Notas de la versión 71 del firmware de Shearwater Petrel 1 y 2, Perdix, Perdix AI y NERD 2

VERSIÓN 71 10/SEP/2019

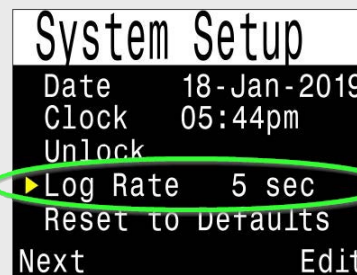
Se agregó el campo de factor de gradiente (GF) en la superficie (SurfGF). En este campo, se muestra la información del factor de gradiente si ascendiera a la superficie inmediatamente. Este cálculo es diferente al del campo GF99, que muestra su factor de gradiente a la profundidad actual. Se encuentra disponible:

- En las pantallas de información del diseño estándar (es decir, después de presionar varias veces el botón derecho).
- En los espacios configurables de la pantalla principal.
- En lugar del campo NDL (cuando deba hacer paradas de descompresión, SurfGF reemplazará a NDL).

Surface GF (GF en la superficie) es el factor de gradiente si ascendiera a la superficie de inmediato.

Nuevas opciones de descompresión en OC Rec

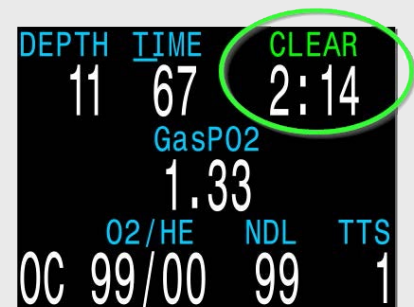
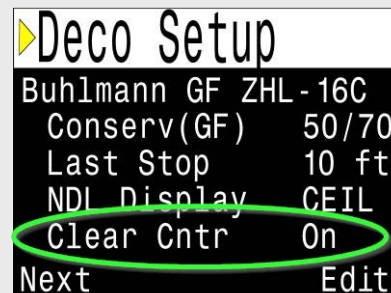
Se agregó una opción para iniciar una cuenta desde cero de Deco Clear (Descompresión realizada).

Está disponible en los modos OC Tec (circuito abierto técnico), CC/BO (circuito cerrado/bailout) y OC Rec (circuito abierto recreativo). En el modo OC Rec, se encuentra disponible en el lugar de la parada de seguridad. Es opcional en los modos de buceo técnico.

Una vez que se haya realizado la descompresión, el contador comenzará a contar desde cero. Es útil para llevar un registro del tiempo adicional si decide extender la duración obligatoria de las paradas de descompresión. Si se trata de una inmersión sin paradas de descompresión, el contador se inicia al llegar a la zona de la parada de seguridad (es decir, a menos de 20 pies [6 m]).

El Clear Counter (Cont. descomp. real.) comienza a contar desde cero una vez que realizó las paradas de descompresión.

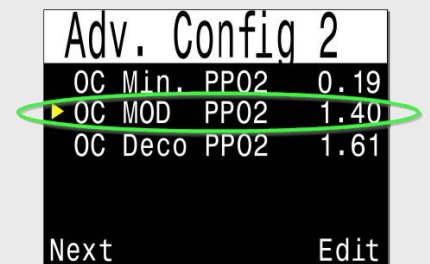
Se modificaron las opciones de los límites de PPO2 en el modo OC Tec (circuito abierto técnico).

Anteriormente, se disponía de la configuración OC Max. PPO2 (PPO2 máxima en circuito abierto), que únicamente establecía en qué momento se mostraba el mensaje High PPO2 (PPO2 alta), independientemente de la fase de la inmersión (es decir, más allá de estar a la profundidad máxima o en una parada de descompresión). Esto confundía a muchos usuarios que, entendiblemente, suponían que se trataba del límite para la profundidad máxima y configuraban el valor a 1.40. Como resultado, la computadora mostraba mensajes de advertencia durante la descompresión cuando la PPO2 ascendía al rango de 1.60.

Ahora se ha eliminado la configuración OC Max. PPO2 (PPO2 máxima en circuito abierto) y se ha reemplazado por la configuración OC MOD PPO2 (PPO2 máxima operativa en circuito abierto). Esta configuración solo se aplica a la fase de profundidad máxima de la inmersión. La computadora de buceo usa el límite de OC Deco PPO2 (PPO2 de descompresión en circuito abierto) en lugar del límite de OC MOD PPO2 cuando se encuentra a 25 pies (7.5 metros) de una parada de descompresión obligatoria. El límite de OC Deco PPO2 también determina en qué momento se hacen los cambios predictivos de gas de descompresión. Además, si el gas activo tiene una fracción de oxígeno mayor o igual a 80%, se utiliza el límite de descompresión, ya que se presupone que el gas es un gas de descompresión.

Cuando actualice el firmware, el valor OC MOD PPO2 será 1.40 ata, pero el valor OC Deco PPO2 no se modificará. Los valores predeterminados son:

OC MOD PPO2 = 1.40 ata
OC Deco PPO2 = 1.61 ata

La configuración OC MOD PPO2 reemplaza a la configuración OC Max. PPO2, y su comportamiento es diferente. LEA la descripción a la izquierda.

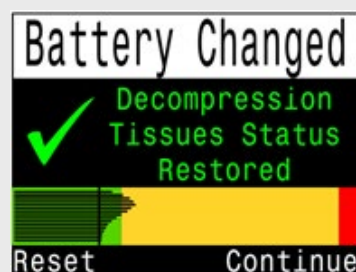
El menú para marcar un rumbo con la brújula cambió de ubicación para que tenga que presionar menos veces los botones. Además, ahora puede ver la brújula mientras marca el rumbo. Funcionamiento: en la pantalla de la brújula, presione el botón izquierdo una vez para que aparezca el menú Exit/Mark (Salir/Marcar). Presione el botón derecho para marcar el rumbo y el izquierdo para regresar a la pantalla principal. Anteriormente, era necesario navegar hasta los menús normales para marcar el rumbo en la brújula.

Para marcar un rumbo en la brújula, ahora hay que presionar los botones menos veces.

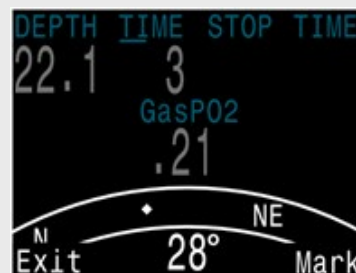
Después de cambiar la batería, se muestra la carga actual de los tejidos saturados en la pantalla Tissues Restored (Tejidos restaurados).

Las barras de los tejidos ahora se muestran en la pantalla Tissues Restored (Tejidos restaurados).

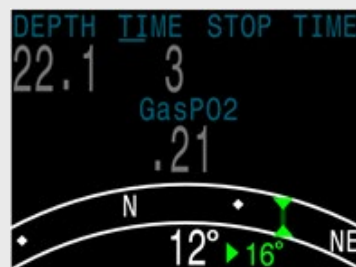
Cuando se marca un rumbo, la pantalla ahora muestra el ángulo de desviación entre el rumbo actual y el rumbo marcado. Esto es útil cuando bucea siguiendo un patrón. Por ejemplo, para un patrón de cuadrado es necesario hacer giros en intervalos de 90°, mientras que para un patrón de triángulo es necesario hacer giros en intervalos de 120°.

Ahora se muestra la desviación entre el rumbo actual y el marcado (en este ejemplo, 16°).

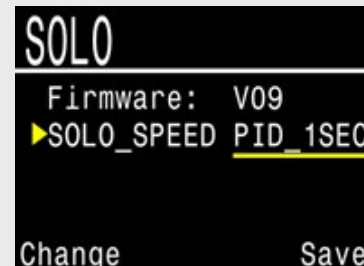
NUEVO Nueva opción de brillo Cave (Cuevas). Esta opción es incluso más tenue que Low (Bajo) y es ideal para entornos muy oscuros, como las cuevas.

El brillo para cuevas es muy tenue y, por lo tanto, ideal para entornos oscuros, como cuevas.
